Arbeitsring Lärm der DEGA

Stellungnahme des ALD zum Entwurf der Ersten Verordnung zur Änderung der Verkehrslärmschutzverordnung

Hier: Berechnungsvorschriften für
Schienenverkehrslärm Schall 03 [2012]

Bild 1: Pegelverlauf auf BüG-Gleisen nach DB AG⁵.

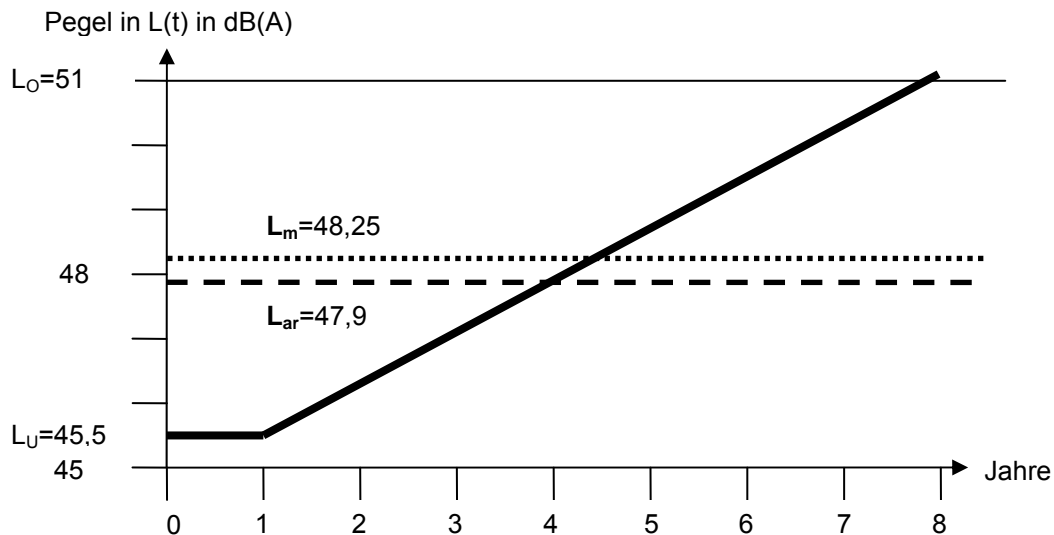
Die für das BüG abgeleiteten Minderungen beruhen auf einer standardisierten Funktion für das Anwachsen der Emissionspegel mit der Zeit nach dem Schleifvorgang, die die DB vorgelegt hat (siehe Bild 1). Hintergründe und Abgleich mit den realen Daten sind von der DB im damaligen Pro-

zess der Revision der Schall 03 nicht vorgelegt worden, so dass sich die Minderungswerte (bezogen auf den durchschnittlichen Zustand, in Bild 1 mit $L_O = 51 \text{ dB(A)}$ gekennzeichnet) nicht überprüfen lassen. Nach der damaligen Auffassung des Umweltbundesamtes hatte die DB AG nicht hinreichend durch Daten nachgewiesen, dass dieser Pegelverlauf repräsentativ ist. Die DB geht in ihrer Ableitung der Minderungswerte zudem von einer arithmetischen Mittelung L_{ar} anstatt der erforderlichen energetischen Mittelung L_m aus, was sich mit einer Differenz von $0,325 \text{ dB(A)}$ zu Ungunsten der Betroffenen auswirkt (siehe Bild 1).

In Kapitel 4.5 wird das Überwachungsverfahren für das BüG definiert. Bild 1 zeigt einen durchschnittlichen Anstieg der Emissionen pro Jahr von $0,8 \text{ dB(A)}$. Nimmt man an, dass eine Messung des SMW knapp unter 2 dB(A) liegt, wird frühestens in zwei Jahren geschliffen. Dann liegen die Emissionen mit knapp $3,6 \text{ dB(A)}$ bereits deutlich über dem erforderlichen SMW-Wert von 3 dB(A) ⁶. Messergebnisse des Umweltbundesamtes haben zudem gezeigt, dass das Anwachsen der Verriffelung nach einem Schleifvorgang – hier nach dem Oberbauschliff – sehr unterschiedlich sein kann (siehe Bild 2).

Das Überwachungsregime wird deshalb spezifischen Situationen nicht gerecht. Deshalb plädieren wir für ein Verfahren der linearen Extrapolation von Messwerten des SMW.

Er ist durch regelmäßiges Schleifen sicher zu stellen und mit dem Schallmesswagen (SMW) zu überwachen. Die jeweils zwei letzten Messergebnisse sind linear auf den Zeitpunkt der nächsten Messung zu extrapolieren. Überschreitet der gleitende energetische Mittelwert⁷ zu den linear extrapolierten Messwerten des SMW + 3 dB(A), ist innerhalb eines Jahres erneutes Schleifen durchzuführen. Der Überwachungsrythmus be-

Bild 3: Geräuschemissionswerte von U-Bahnen (Quelle: Umweltbundesamt 2007)

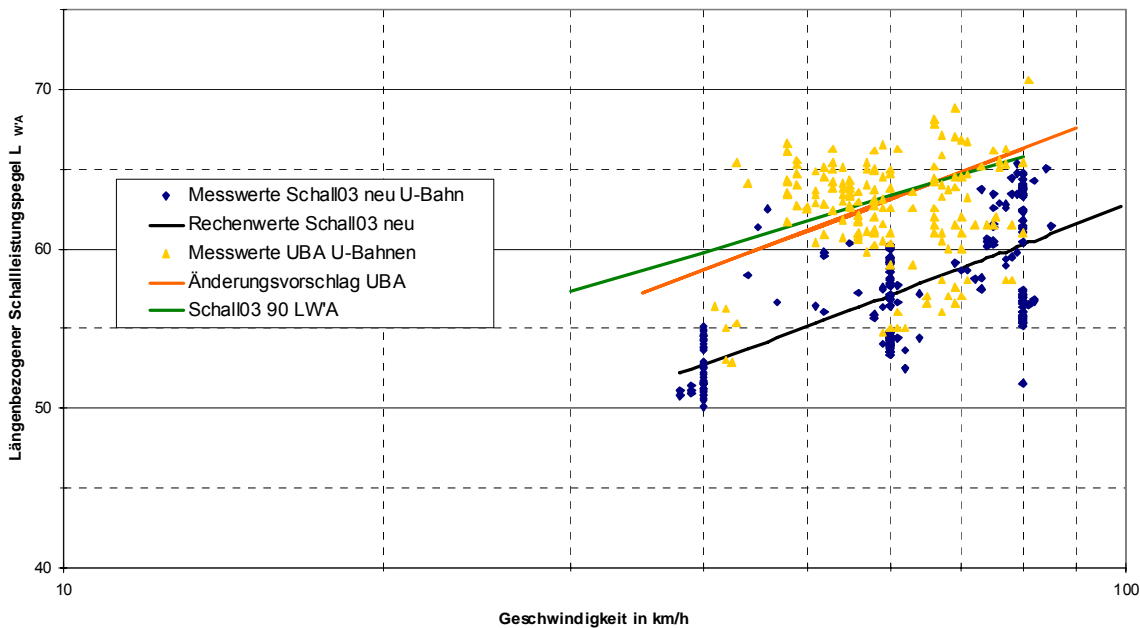
Bei der Festlegung der Emissionswerte von U-Bahnen wurde von einem Betriebsprogramm ausgegangen, das im Wesentlichen neuere Fahrzeuge vorsah¹⁰. Die folgende Abbildung zeigt die Problematik der Repräsentativität.

Die Messergebnisse des UBA, die eine breitere Palette der in Deutschland eingesetzten Wagen umfassen, zeigen damit um ca. 6 dB(A) höhere Emissionen als nach Beiblatt 2, Fz-Kategorie 23 vorgesehen.
